Adviesnota

Aan Movares, [REDACTED]
Van [REDACTED]
Telefoon 06 4813 1008
Opsteller [REDACTED]
Controleur [REDACTED]
Kenmerk D80-GAL-KA-2100016
Projectnummer MN002197
Onderwerp Adviesnota watercompensatie fietstunnel Zaltbommel N322
Datum 19 november 2021

Figuur 2: De peilgebieden op de kaart

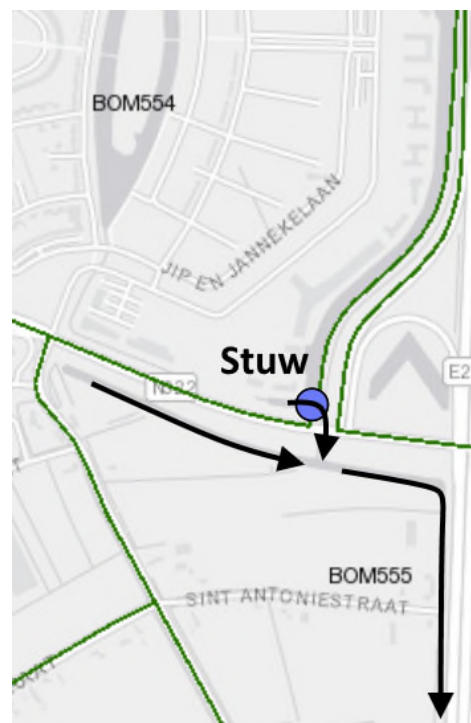
De watercompensatie zal volledig worden gerealiseerd in het peilgebied ten zuiden van de N322 (peilgebied 555). In dit peilgebied vindt ook het meeste dempen plaats. Ten noorden van de N322 wordt 55 m² gedempt in peilgebied 554. Deze twee peilgebieden worden gescheiden van elkaar door een stuw waarbij peilgebied 554 bovenstrooms ligt ten opzichte van peilgebied 555. Hierdoor zal na de realisatie iets meer wateroppervlak zijn benedenstrooms en iets minder bovenstrooms. De waterkelder zit aan de zuidkant van de N322 en zal daardoor het regenwater uit de tunnel in het peilgebied met de watercompensatie lozen. De compensatie vindt dus plaats aan de zijde waar dit het meeste nodig is, en waar het water onder natuurlijk verhang naar toe stroomt.
